ENEA Operator Sp. z o.o.
ul. Strzeszyńska 58, 60-479 Poznań

Raport z procesu konsultacji
projektu Karty aktualizacji nr 10/2018 – wersja 2.0.
IRiESD

Poznań, dnia 30 listopada 2018 r.

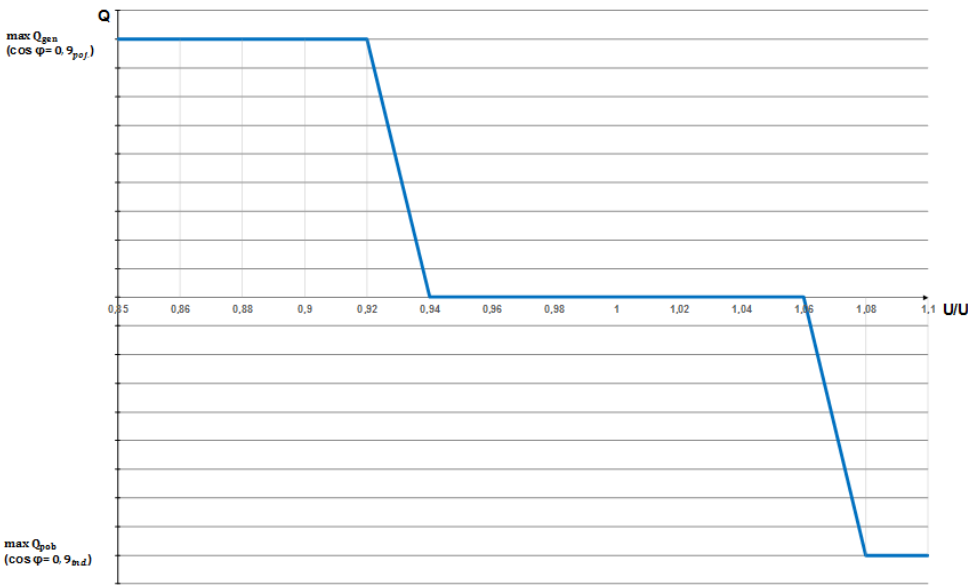
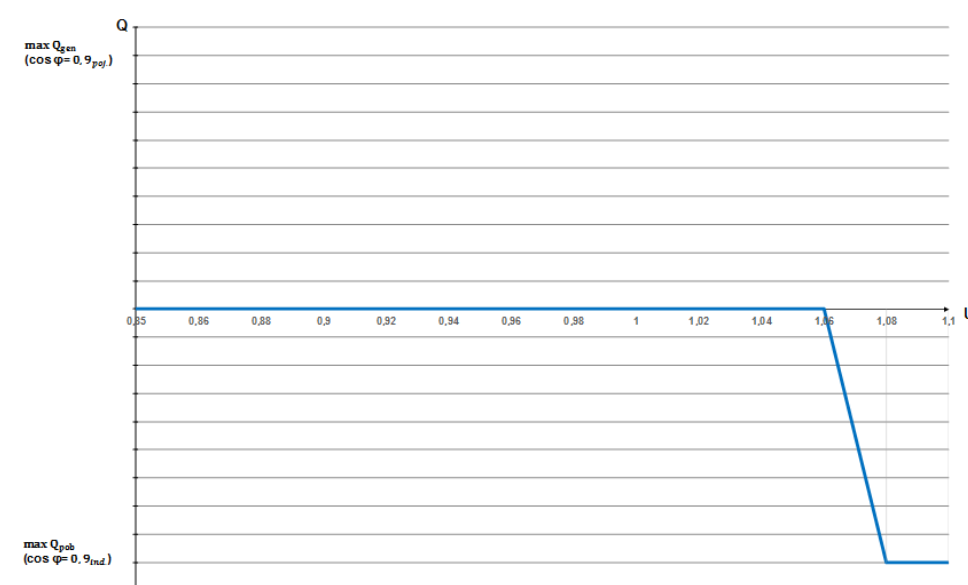
28.	9.1.3.3. Załącznika nr 1 do IRiESD	„Charakterystyka Q(U) ma być konfigurowalna, a ENEA Operator zastrzega możliwość dokonania zmian w charakterystyce po indywidualnej analizie warunków napięciowych w miejscu przyłączenia mikroinstalacji.” Uwaga: Indywidualne konfigurowanie charakterystyki Q(U) może przynieść więcej szkody niż pożytku. Taka konfiguracja wymaga doświadczenia i wiedzy na poziomie serwisanta z wyższym poziomem dostępu do konfiguracji urządzenia. Dodatkowo różnorodność falowników i sposobów łączności z nimi spowoduje, że skonfigurowanie charakterystyki przez instalatora może zostać wykonane	Stowarzyszenie Energii Odnawialnej	Uwaga została częściowo uwzględniona. <u>Uzasadnienie:</u> Wymóg wynika z pkt. 4.4.3 Polskiej Normy PN-EN 50438. W określonych przypadkach możliwe będzie skorzystanie z takich możliwości zmian charakterystyki w celu zapewnienia normalnej pracy mikroinstalacji. Zmiany te powinny być zrealizowane przez wykwalifikowanych instalatorów. Akapit w pkt. 9.1.3.3. Załącznika nr 1 do IRiESD o treści: <i>„Charakterystyka Q(U) ma być konfigurowalna, a ENEA Operator zastrzega możliwość dokonania zmian w charakterystyce po indywidualnie analizie warunków napięciowych w miejscu przyłączenia mikroinstalacji. Dodatkowo, konfigurowalna ma być dynamiczna odpowiedź</i>

29.	9.1.3.3. Załącznika nr 1 do IRIESD	<p>„Charakterystyka Q(U) ma być konfigurowalna, a ENEA Operator zastrzega możliwość dokonania zmian w charakterystyce po indywidualnej analizie warunków napięciowych w miejscu przyłączenia mikroinstalacji.”</p> <p>Uwaga: Indywidualne konfigurowanie charakterystyki Q(U) nie jest optymalnym rozwiązaniem i może nie przynieść oczekiwanych korzyści oczekiwanych przez OSD. Co w sytuacji, w której OSD zażąda generacji mocy biernej na poziomie, który ograniczy generację mocy czynnej. Ograniczenie produktywności instalacji fotowoltaicznej przyczyni się do wydłużenia okresu zwrotu z inwestycji lub nie uzyskania odpowiedniego efektu ekologicznego określonego np. we wniosku o dofinansowanie instalacji fotowoltaicznej. W Niemczech, gdzie ustawienie kodu sieciowego falownika solarne (1 z 3) zależy od mocy mikroinstalacji. Trzy progi (do 3,68 kVA, 3,68 kVA do 13,8 kVA i powyżej 13,8 kVA) definiują wybór kodu sieciowego falownika i tym samym odpowiednią konfigurację charakterystyk współczynnika mocy i mocy biernej.</p> <p>.</p>	Stowarzyszenie na rzecz efektywności - ETA	<p>Uwaga została częściowo uwzględniona.</p> <p><u>Uzasadnienie:</u></p> <p>Odpowiedź jak w pkt. 28 Uwag szczegółowych.</p>

30.	9.1.3.3. Załącznika nr 1	<p>„Charakterystyka Q(U) ma być konfigurowalna, a ENEA Operator zastrzega możliwość</p>	Europejski Instytut Miedzi	Uwaga została częściowo uwzględniona.

do IRiESD	<p>dokonania zmian w charakterystyce po indywidualnej analizie warunków napięciowych w miejscu przyłączenia mikroinstalacji.”</p> <p>Uwaga: Indywidualne konfigurowanie charakterystyki Q(U) nie jest optymalnym rozwiązaniem i może nie przynieść oczekiwanych korzyści oczekiwanych przez OSD. Co w sytuacji, w której OSD zażąda generacji mocy biernej na poziomie, który ograniczy generację mocy czynnej. Ograniczenie produktywności instalacji fotowoltaicznej przyczyni się do wydłużenia okresu zwrotu z inwestycji lub nie uzyskania odpowiedniego efektu ekologicznego określonego np. we wniosku o dofinansowanie instalacji fotowoltaicznej. W Niemczech, gdzie ustawienie kodu sieciowego falownika solarnego (1 z 3) zależy od mocy mikroinstalacji. Trzy progi (do 3,68 kVA, 3,68 kVA do 13,8 kVA i powyżej 13,8 kVA) definiują wybór kodu sieciowego falownika i tym samym odpowiednią konfigurację charakterystyk współczynnika mocy i mocy biernej.</p>		<p><u>Uzasadnienie:</u> Odpowiedź jak w pkt. 28 Uwag szczegółowych.</p>

13.	9.1.3.3. Załącznika nr 1 do IRiESD	Wymagania w zakresie trybu sterowania wyjściową mocą bierną w funkcji napięcia - Q(U): W trybie Q(U) sterowanie odbywa się według krzywych przedstawionych na rys. 3 i 4. Charakterystyka Q(U) ma być konfigurowalna w celu ewentualnego dostosowania pracy mikroinstalacji do warunków napięciowych w miejscu przyłączenia mikroinstalacji. Zmiana charakterystyki wymaga uzgodnienia między ENEA Operator a właścicielem mikroinstalacji. Dodatkowo, konfigurowalna ma być dynamiczna odpowiedź sterowania, filtr pierwszego rzędu powinien mieć nastawioną stałą czasową na czas 5 s, a czas do osiągnięcia 95 % nowej nastawy w wyniku zmiany napięcia ma wynosić 3 stałe czasowe.
